# Aanscherping ruimtelijke uitgangspunten

**Centrum Nieuw West - Stand van zaken 2012**

Door BDP.Khandekar, stedenbouwkundig supervisor CNW

Maart 2012

Gemeente Amsterdam
Stadsdeel Nieuw-West
grens UWG2
1.2
1.5
2.2b
1.1b
BDP. khandekar
stadsontwerp en landschapsarchitectuur
project 8600387
onderdeel CNW (Osdorp)
UWG2 Rooilijnen
getekend door ES
datum 17.11.2011
schaal 1:2000
blad A3

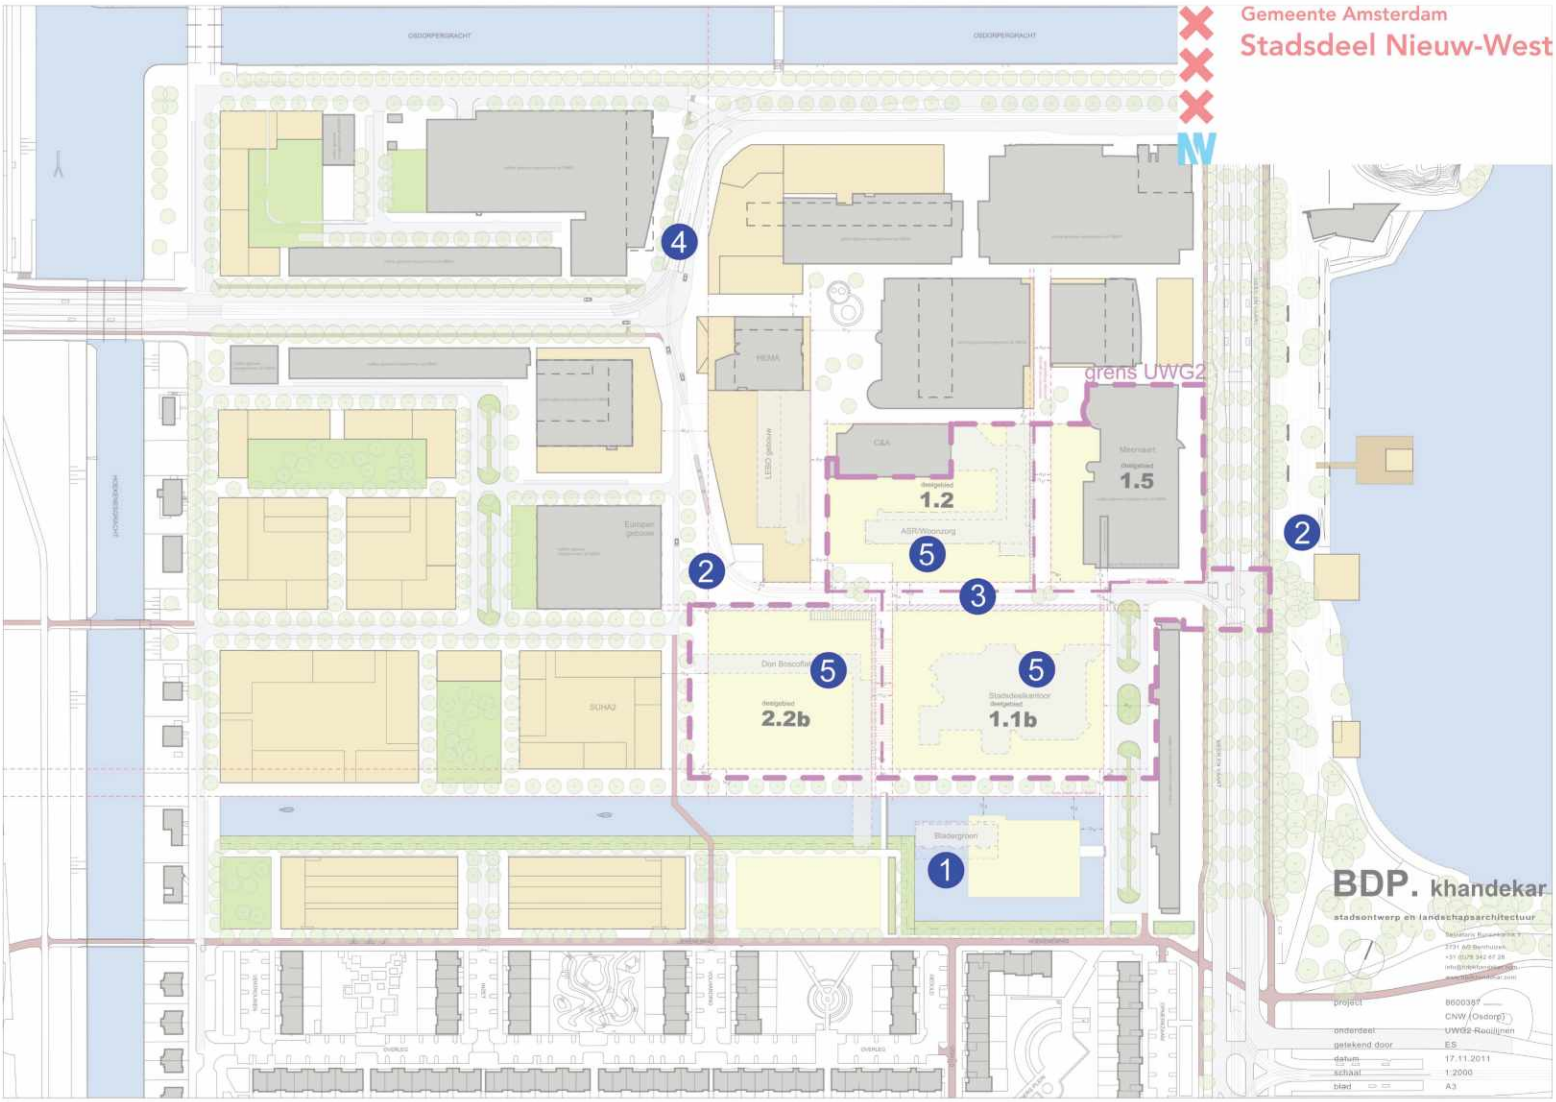
In deze memo zullen wij op een beknopte manier aangeven wat de belangrijkste verschuivingen in het ruimtelijk ontwikkelingskader zijn en welke achterliggende gedachten hier bij horen. Op bijgevoegde afbeelding zijn de verschillende veranderingen met cijfers aangeduid.

**1. Beëindiging van de nieuwe gracht**

Naar aanleiding van de vraag van het Dagelijks Bestuur met betrekking tot het aansluiten van de zuidelijke gracht op de Sloterplas is in het Regieplan een passende uitwerking opgenomen. Hierbij is de nieuwe gracht aan de zuidzijde van het centrum onder de bestaande Anslijnflat en onder de Meer en Vaart door getrokken en zo fysiek aangesloten op de Sloterplas.
In een latere studie is vervolgens de civiel-technische en financiële haalbaarheid van deze ingreep onderzocht. De uitkomst van deze deelstudie toont aan dat de kosten die gemoeid zijn met het civiel-technische kunstwerk onder de Meer en Vaart zeer groot zijn en dat er op dit moment geen zicht is op het verkrijgen van financiële dekking voor de fysieke aansluiting van de gracht op de Sloterplas.
Daarnaast is de breedte van de gracht ter plaatste van de Anslijnflat zeer gering en zal er van een visuele waterverbinding met de Sloterplas nooit sprake zijn. Bovendien is er vanuit de VVE Anslijn veel bezwaar tegen het doortrekken van de gracht.

De studie wijst dan ook uit dat om een minimaal bevaarbare waterverbinding tussen de nieuwe gracht en de Sloterplas te maken de investeringen zo groot moeten zijn dat er getwijfeld moet worden of dit opweegt tegen het relatief geringe resultaat. Een hoogwaardige, riante vaarroute zal het immers nooit worden.
Daarnaast is ook overwogen welke andere kwaliteitsmaatregelen met dezelfde investeringen gedaan zouden kunnen worden, wat geleid heeft tot aanpassing van de plannen.

In de planvorming is dan ook niet meer uitgegaan van een doorgetrokken gracht maar juist een beëindiging van de nieuwe gracht in het plangebied zelf, zoals dit ook in het oorspronkelijke Vernieuwingsplan verwerkt was. Verschillende deelstudies naar de beëindiging van de gracht zijn uitgevoerd met als uitkomst dat ter plaatse van de beëindiging van de gracht meer ruimte aan het water gegeven zal worden zodat er een ‘waterplein’ kan ontstaan. Daarmee wordt het water nog meer ingezet om extra kwaliteit en een specifieke identiteit aan de rondom gelegen bebouwing te geven.
De supertoren die altijd in dit deel van CNW werd voorzien, blijft een relatie houden met de beëindiging van de gracht door deze als een object/eiland in het waterplein te positioneren. De exacte locatie van de supertoren op het eiland moet nog bepaald worden en zal o.a. afhankelijk zijn van de schaduwwerking op de Anslijnflat.

**2. Voormalig Centrale plein in relatie tot de oever Sloterplas**

Tegelijkertijd heeft het grote driehoekige plein, zoals dit volgens Regieplan voorzien was in het centrumgebied, aan bestaansrecht ingeboet. Namelijk: de eerder beoogde functie van dit plein wordt voor een belangrijk deel overgenomen door de Oever. Daarnaast bleek het driehoekige plein bij nadere beschouwing ook heel groot te zijn. Een grootte die op gespannen voet staat met de nieuwe betekenis van deze ruimte en de beoogde intimiteit van het centrumgebied. Dit heeft er met name toe geleid dat de afmeting van het plein aanzienlijk teruggebracht is. In het huidige ruimtelijke plan is nog steeds een grotere openbare ruimte op die plek behouden, Deze ruimte gaat functioneren als schakelpunt tussen het winkelgebied en het woongebied (SuHa-buurt). Het plein is beduidend kleiner dan voorheen, maar qua schaal, daardoor wel intiemer en beter passend bij het netwerk van straten en plein in CNW.

**3. Versmalling Winkelstraatprofiel**

In recente deelstudies naar de ontwikkeling van Plein Zuid (UWG2) is naar voren gekomen dat de visie op het functioneren en de uitstraling van deze winkelstraat in de afgelopen jaren sterk veranderd is. Programmatisch blijft het uitgangspunt dat er grote winkelvoorzieningen in de zuidblokken gerealiseerd kunnen worden. Echter, het beoogde beeld dat nu wordt nagestreefd, is een intieme, gezellige winkelstraat waar voetgangers aan beide zijden van de straat een attractief en gevarieerd winkelaanbod ervaren. Geconcludeerd is dan ook dat een optimaal, 2-zijdig, aantrekkelijk winkelklimaat op deze plek alleen kan functioneren wanneer de breedte van de straat gereduceerd wordt van 12 - 15m. In de oorspronkelijk beoogde winkelstraat, met een profiel van 24m breed, zal de relatie tussen beide straatzijden te fragiel zijn om de gewenste uitstraling van de winkelstraat te creëren.

Het nieuwe versmalde profiel kan geen ruimte meer bieden aan autoverkeer. De oorspronkelijke gedachte, om de verkeersdruk bij Plein-zuid te reduceren tot slechts bestemmingsverkeer, wordt nog een stap verder doorgevoerd waardoor dit winkelstraatprofiel bij Plein-Zuid volledig voetgangersgebied wordt.

**4. Verkeersstructuur in relatie tot Osdorp Plein**

In het huidige ruimtelijke kader heeft er een verschuiving plaatsgevonden met betrekking tot de hoofdinfrastructuur voor autoverkeer. Het doorgaande autoverkeer wordt niet meer alleen via Hoekenes om het centrum heen geleid. Er wordt nu ook een verbinding voorzien via Tussen Meer (via de huidige busverbinding) naar de noordelijke gracht en verder om het centrum heen richting Meer en Vaart.
Deze ingreep is vrij eenvoudig maar biedt wel een aantal belangrijke voordelen. Deze zijn hieronder genoemd.

**5. Uitwerkingsgebied 2 - Plein-Zuid**

Bij de uitwerking en verfijning van dit uitwerkingsgebied is gebleken dat met name de fasering, in relatie tot de hoeveelheid nieuw programma en de herontwikkeling van het stadsdeelkantoor, van groot belang zal zijn. De schaalvergroting in bouwmassa die in het Regieplan is voorzien, is in het huidige ruimtelijk kader terug gebracht tot 4 bouwblokken met een meer gangbare grootte. Niet alleen sluit de grootte van de bouwblokken hierdoor beter aan bij de rest van CNW, ook kan de toekomstige ontwikkeling flexibeler georganiseerd worden. De 4 bouwblokken kunnen namelijk in principe onafhankelijk van elkaar ontwikkeld worden, waardoor op een eenvoudige manier met potentieel complicerende factoren, zoals bestaande bebouwing, tegenvallende markomstandigheden en eigendomsverhoudingen, omgegaan kan worden zonder dat de gehele ontwikkeling stil zal staan.

De nieuwe ruimtelijke configuratie voor UWG2 lijkt hierdoor aanzienlijk veranderd ten opzichte van het eindbeeld dat in het Regieplan geschetst is. Echter gezien vanuit de vaste waarden zoals gedefinieerd in het Vernieuwingsplan, waar ook uitgegaan is van meerdere bouwblokken, is het nieuwe ruimtelijk kader een logische uitwerking. Wij denken dan ook dat met voorliggende ruimtelijke structuur de basisprincipes van het Vernieuwingsplan gewaarborgd blijven terwijl tegelijkertijd de mogelijkheden tot fasering en flexibiliteit wel groter zijn geworden.

## Vaste waarden - ruimtelijke kaart

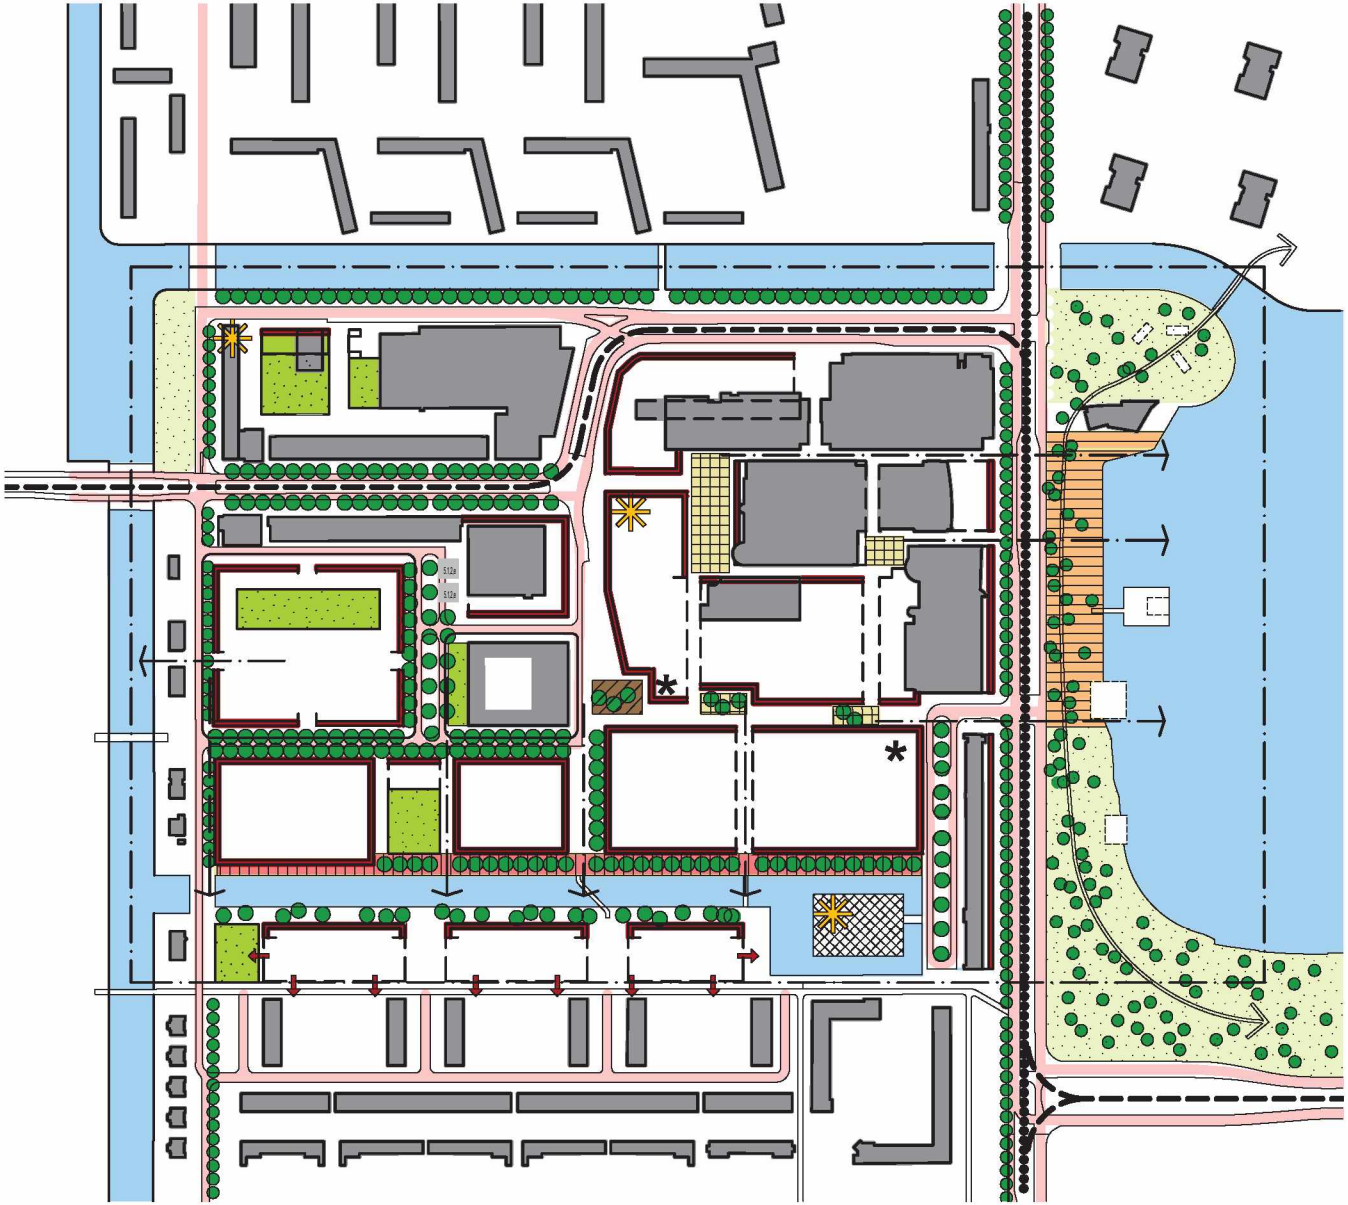
Ten opzichte van het vernieuwingsplan is de ruimtelijke kaart op de volgende 4 punten aangepast:

1. Op de oever van de Sloterplas is ruimte voor met name recreatieve (buiten) activiteiten. De activiteiten worden ondergebracht in paviljoen-bebouwing waarvan de exacte locatie en vorm nader bepaald zal worden.
2. Het grote driehoekige plein is kleiner en intiemer geworden en past nu beter bij het netwerk van straten en pleinen in CNW
3. De nieuwe gracht krijgt een nadrukkelijke beëindiging binnen het plangebied. De exacte vorm van de beëindiging moet nader onderzocht worden. Langs de oever van de Nieuwe Gracht zal voornamelijk gewoond worden.
4. Het profiel van de winkelstraat Osdorp Plein (ten zuiden van De Meervaart) is versmald. Dit moet een intieme gezellige winkelstraat worden, waar voetgangers aan twee zijden kunnen winkelen.

## Vaste waarden - functionele kaart

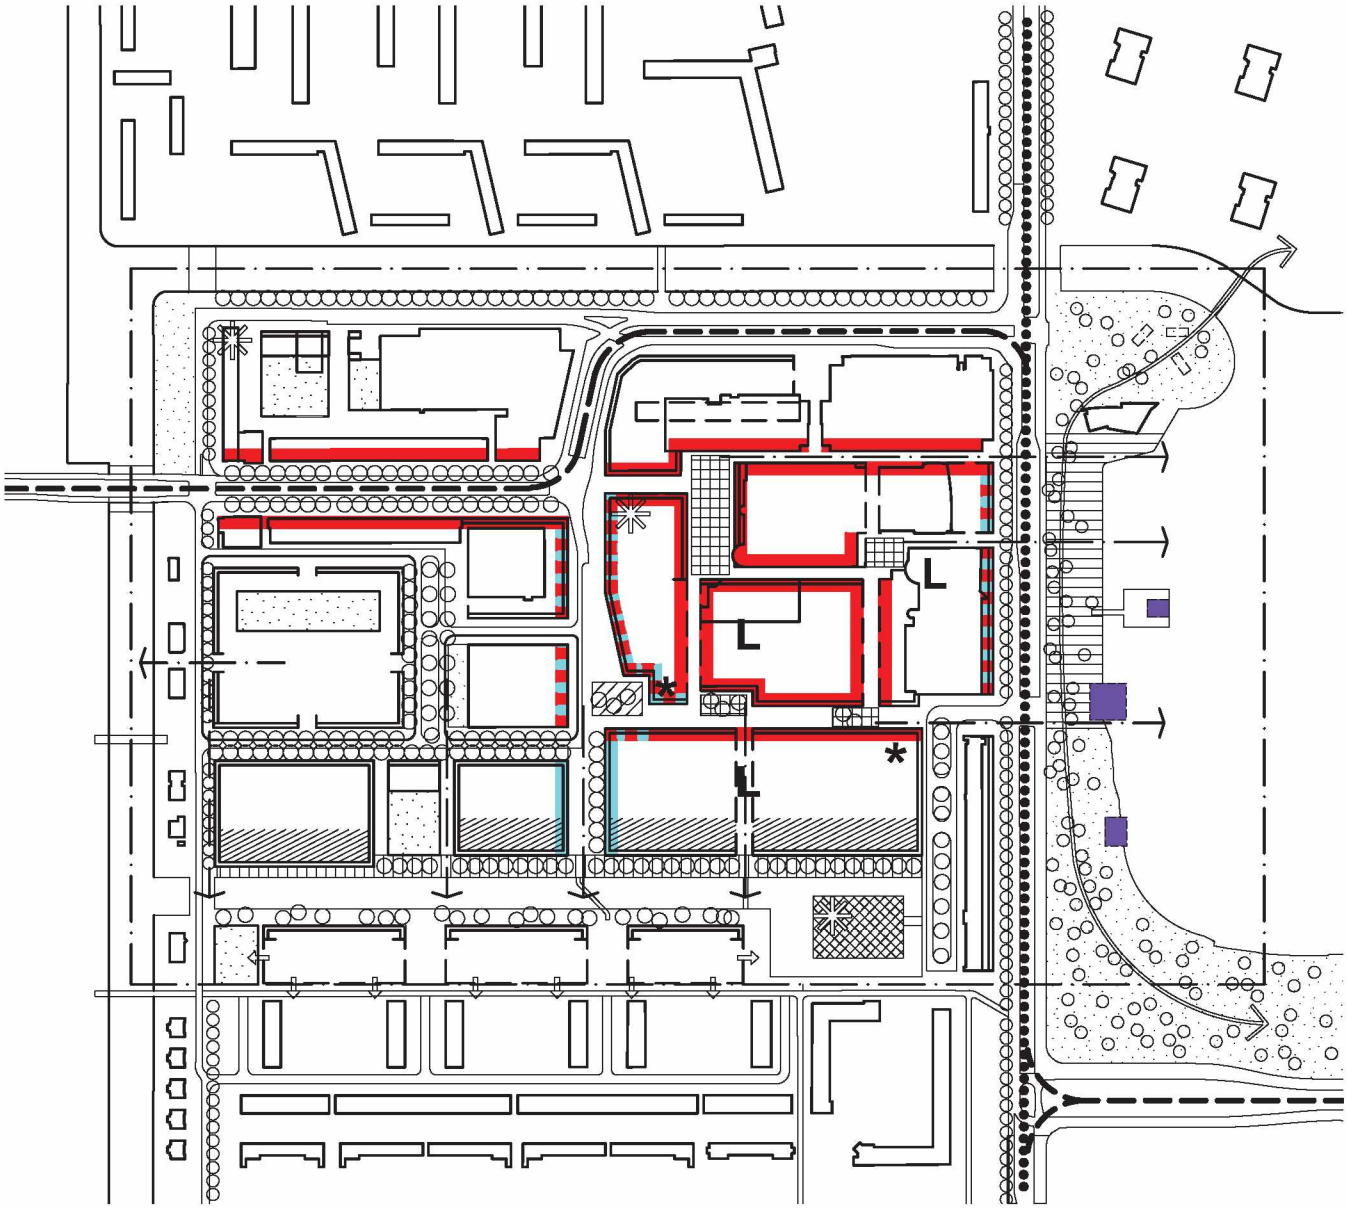
Ten opzichte van het vernieuwingplan is de functionele kaart op de volgende twee punten aangepast:

1. Langs de gehele nieuwe gracht zullen woningen komen. Kleine, aan huis gebonden beroepen of buurtfuncties zijn ook toegestaan. De recreatieve (buiten) activiteiten, die hier in het Vernieuwingsplan gedeeltelijk waren voorzien, zijn naar de Oeverplas verplaatst.
2. De winkelstraat ten zuiden van de Maarvaart, wordt een tweezijdige winkelstraat.

## Vaste waarden - verkeer en parkeren

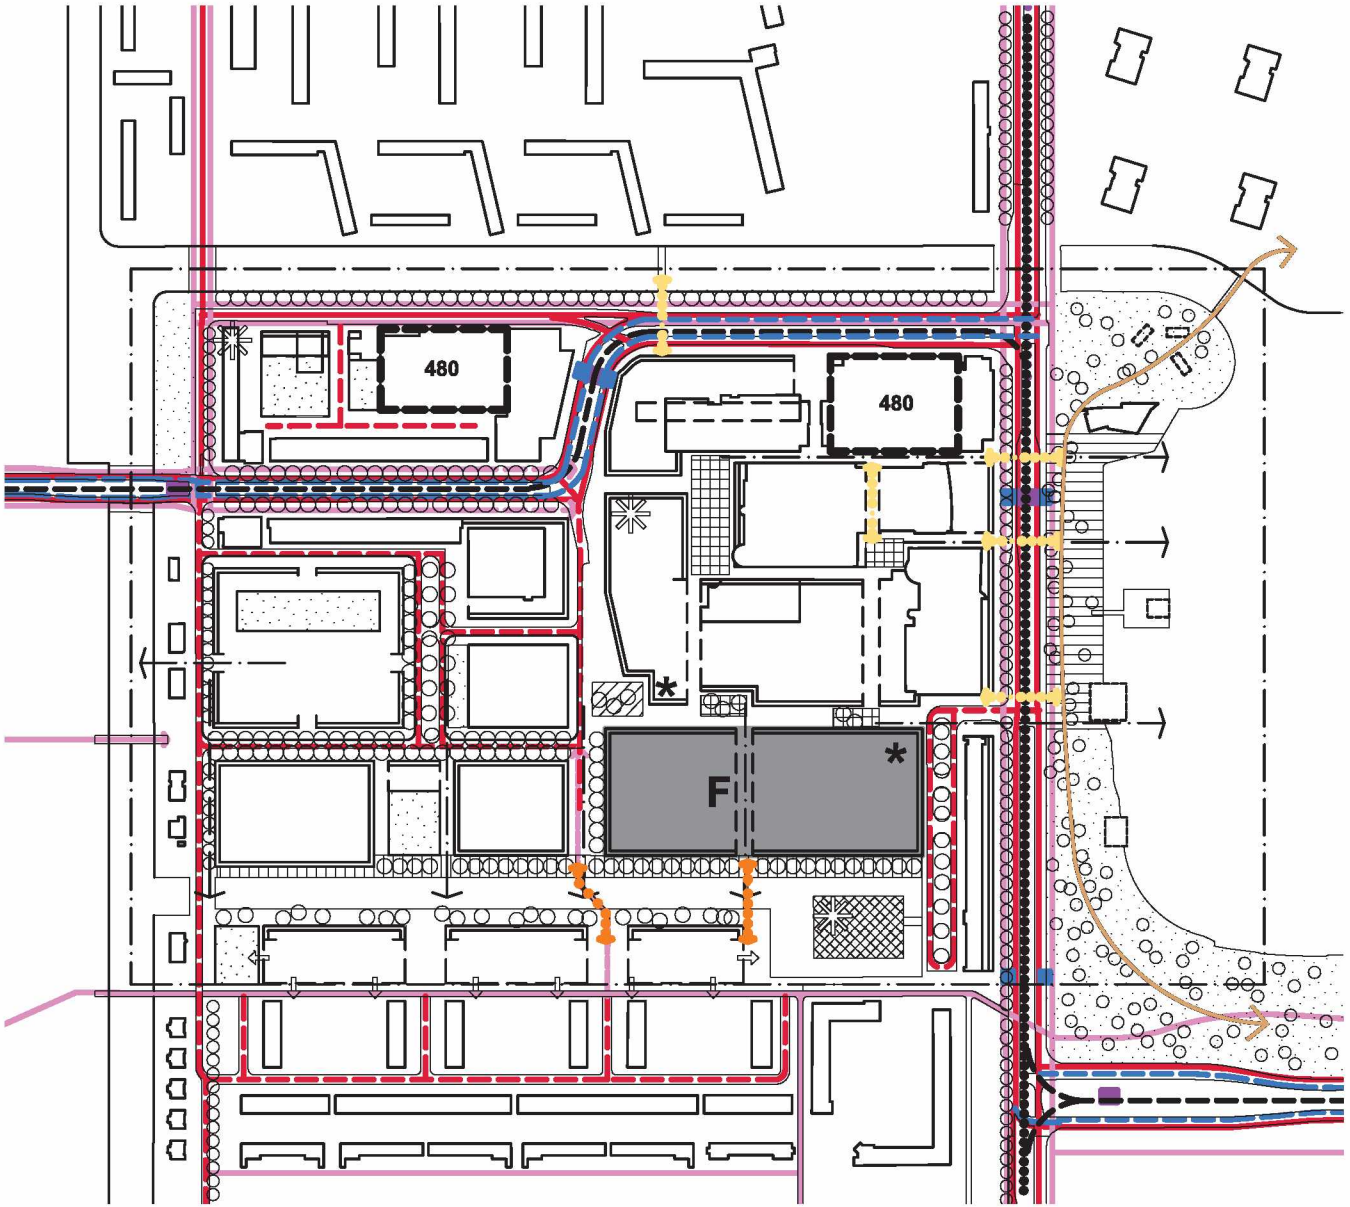
Ten opzichte van het Vernieuwingplan is het verkeer en parkeren op de volgende punten aangepast:
1. De in het Vernieuwingsplan voorziene "knip" in het doorgaand verkeer, ter hoogte van het grote driehoekig plein, wordt verlegd naar de weg ten zuiden van de Meervaart, Osdorp Plein. Deze straat wordt een voetgangersstraat.

1. Er wordt een autoverbinding via Tussen Meer (via de huidige busverbinding) naar de noordelijke gracht richting Meer er Vaart gemaakt. Zodoende wordt naast de Hoekenes, een tweede, doorgaande route gerealiseerd.
2. Aan de zijde van de SuHa-buurt komt een weg, waar voorheen het grote centrale plein lag, die het Don Boscoblok en de Van Suchtelen van de Harestraat aansluit op het Tussen Meer.

## Vaste waarden - bouwhoogte

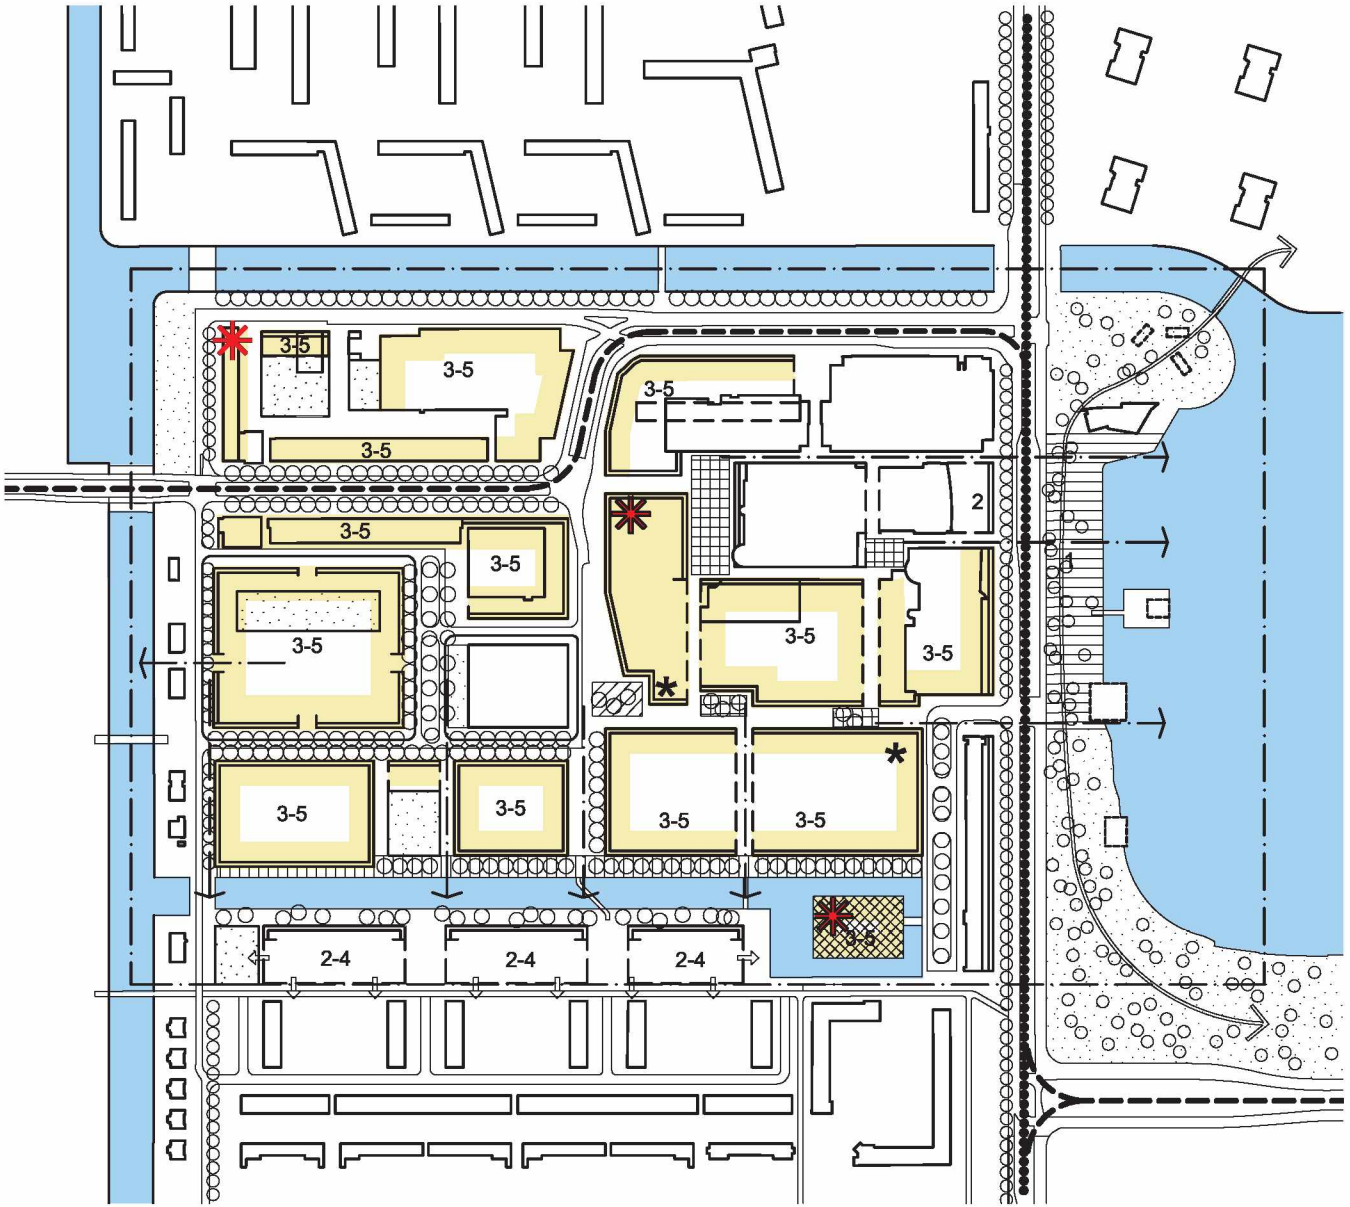
Het bijzondere stedenbouwkundig accent die aan het centrale plein ligt, mag maximaal 14 lagen hoog worden. De overige bouwhoogtes zijn niet veranderd ten opzicht van het vernieuwingsplan.
